Varaosakirja/Spare part book 50281_V0

Kauhaharja KAH1800 varaosat
Bucket sweeper KAH1800 spare parts

Kauha harjan moottori-ja kytkin muutos / Sweeper motor and switch change

Piir. nro / Drawing No.
 50281_V0

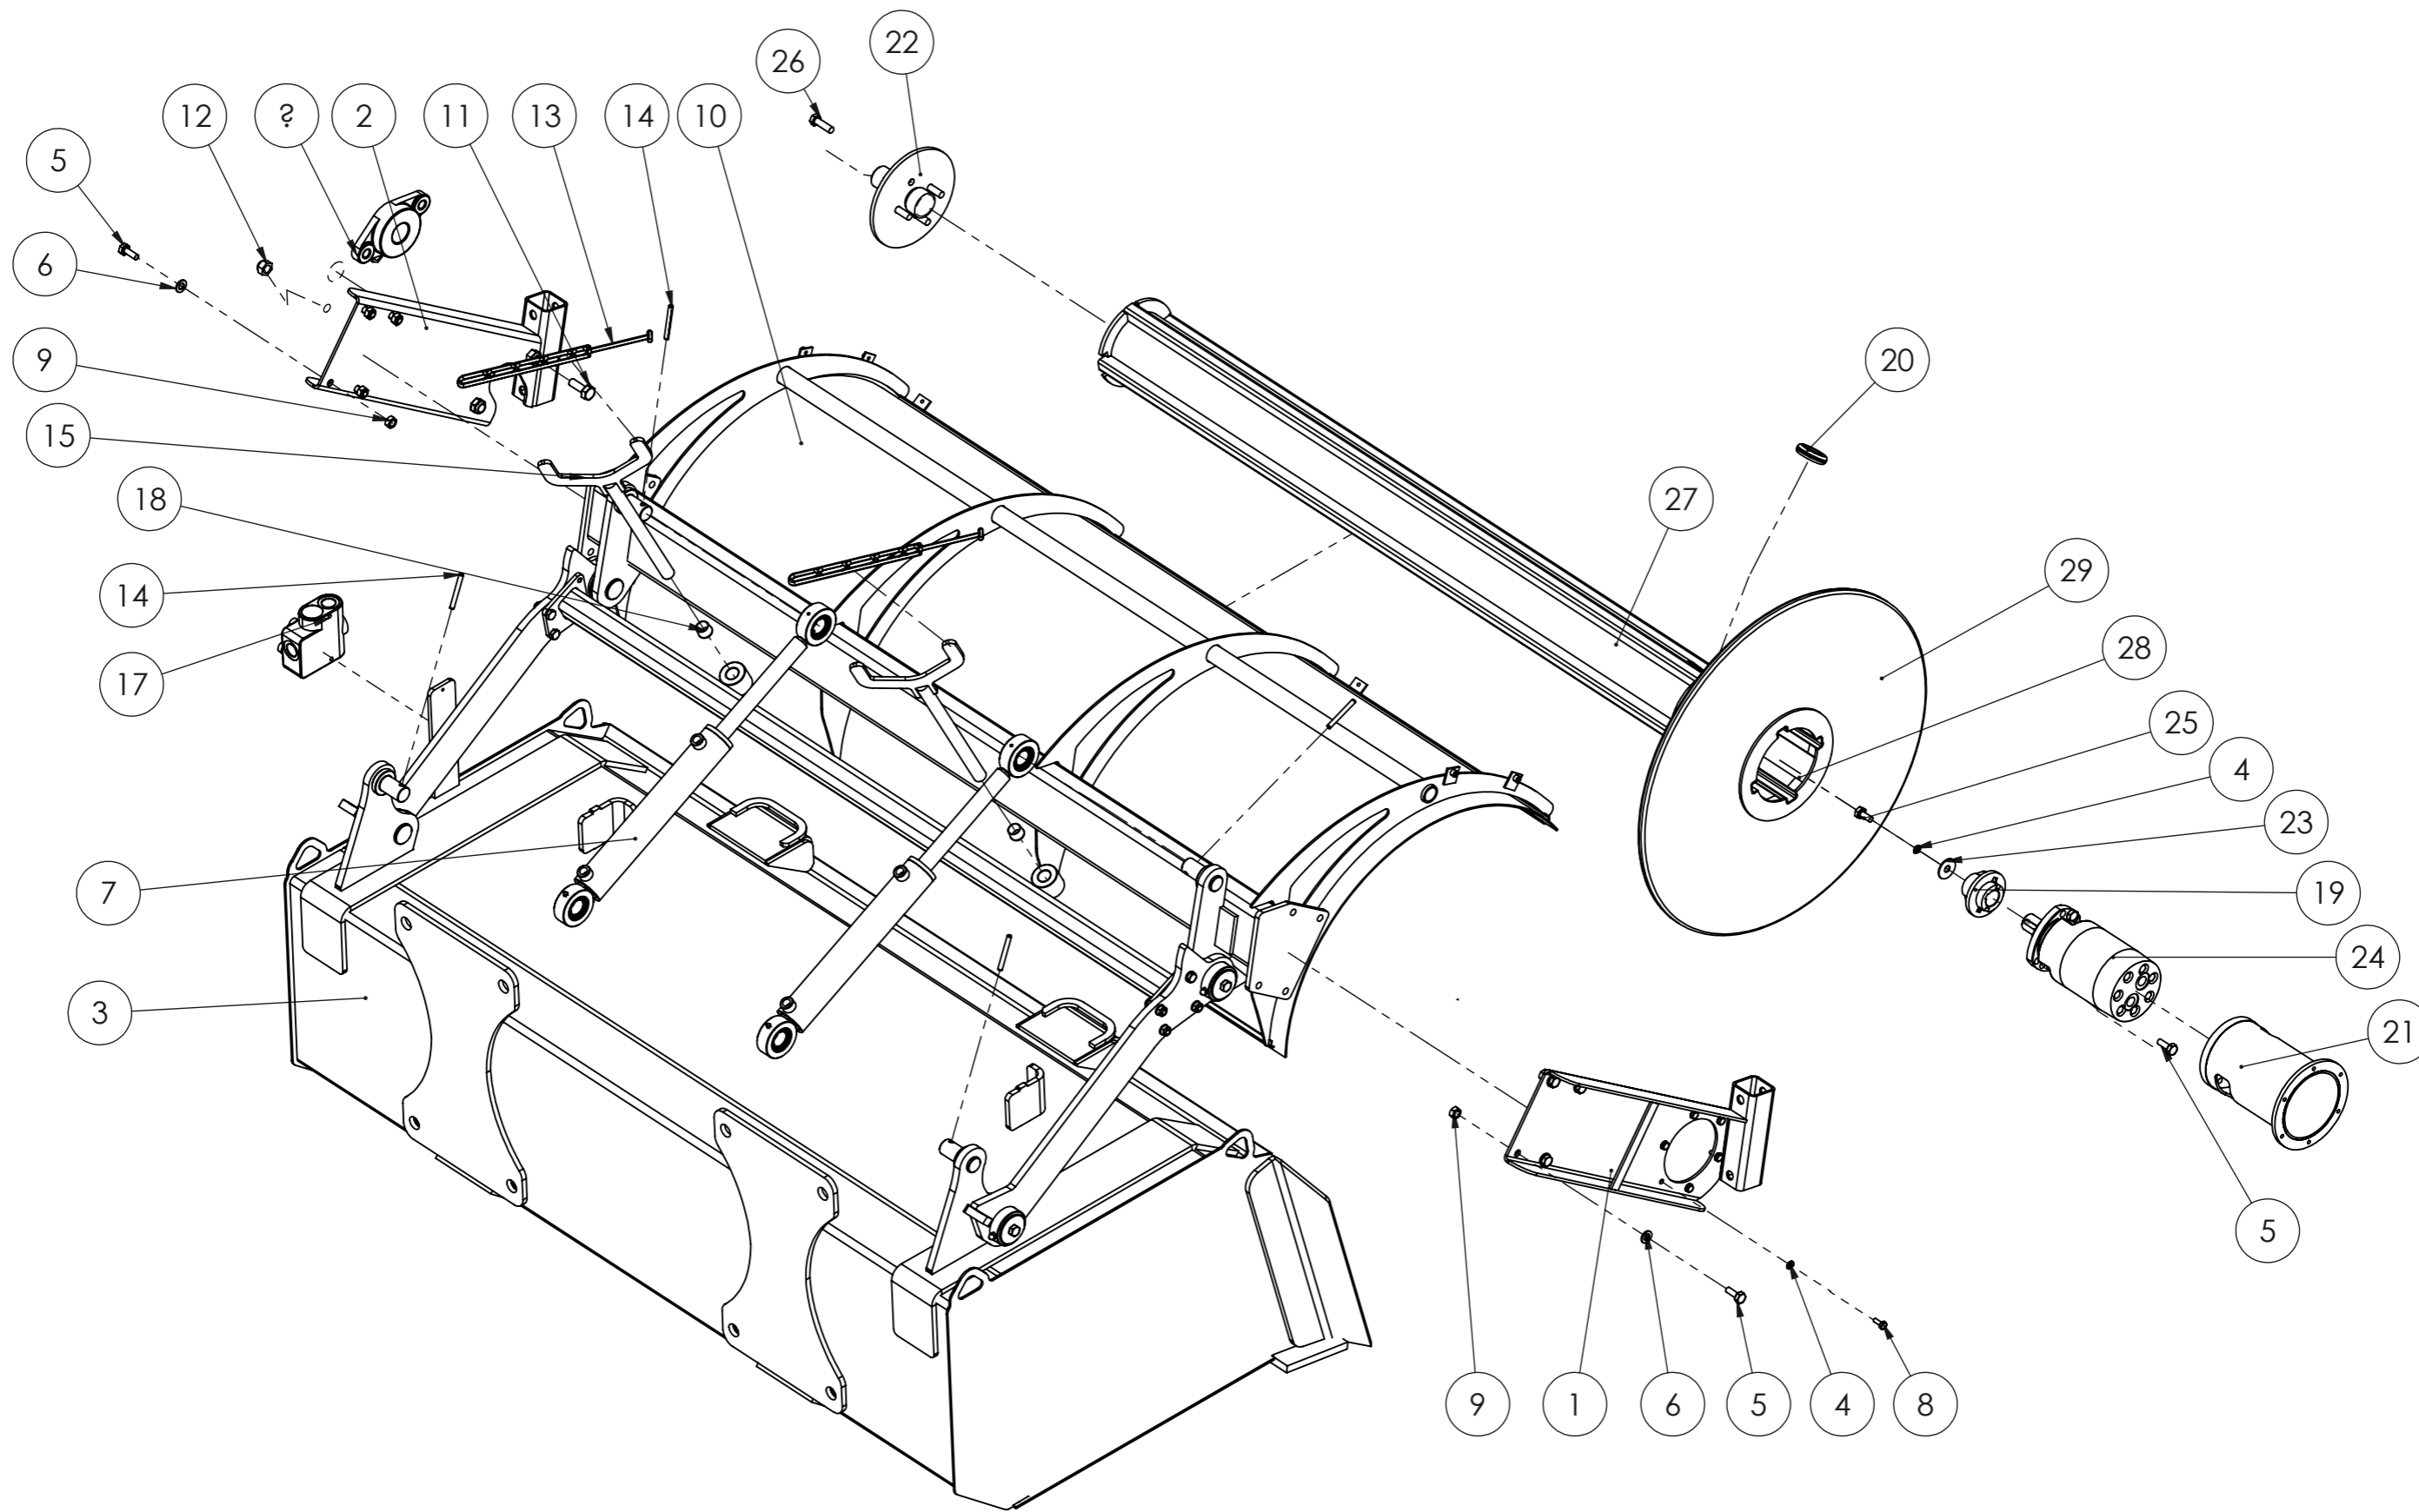
OSAPALLO NUMERO/BALLOON NUMBER	REV.	KUVAUS/DESCRIPTION	HUOMIOITAVAA/NOTES
24, 19	1	Moottori ja kytkin muuttunut aiheuttaa lisäselvityksiä / Motor and switch changed, causes further clarification	Tiedot muutoksesta sivulla muutoksen tiedot / Details of the change in page information

Muutos/Change: Moottorin akseli muuttunut 25 mm:stä 32 mm:een. Moottorin vaihdos tehty, koska isommat moottorit ovat 32 mm, jolloin voidaan käyttää samaa kytkinnapaa. / The motor shaft is changed from 25 mm to 32 mm. The engine of change, because the bigger engines shaft are 32 mm, results that the same clutch hub can be used in both engines.

Aiheuttaa/Causes: Kun myydään akselin napakytkin (osapallonumero 19) on varmistettava onko moottorin malli TF0195EY460AAAB (32mm akseli) vai TFO195EY260AAAB(25mm akseli). 32 mm napakytkimen nimikenumero on 2501512 ja 25 mm 2500075. 25mm moottori ei ole enää varastoitava nimike, joten jos moottori kyseessä pitää asiakkaalle myydä myös akselin napakytkin. 25mm akselilla olevaa moottoria voidaan myös toimittaa, silloin toimitusaika on noin 6 viikkoa. / When clutch hub is sold (balloon number 19) ensure if the motor model is TF0195EY460AAAB (32mm axle) or TFO195EY260AAAB (25mm axle). 32 mm clutch hub item number is 2501512 and 25 mm 2500075. 25mm motor is no longer stored, so if the client needs the engine, also sell the 32mm clutch hub. Motor with 25mm shaft may also be delivered, then the delivery time is about 6 weeks
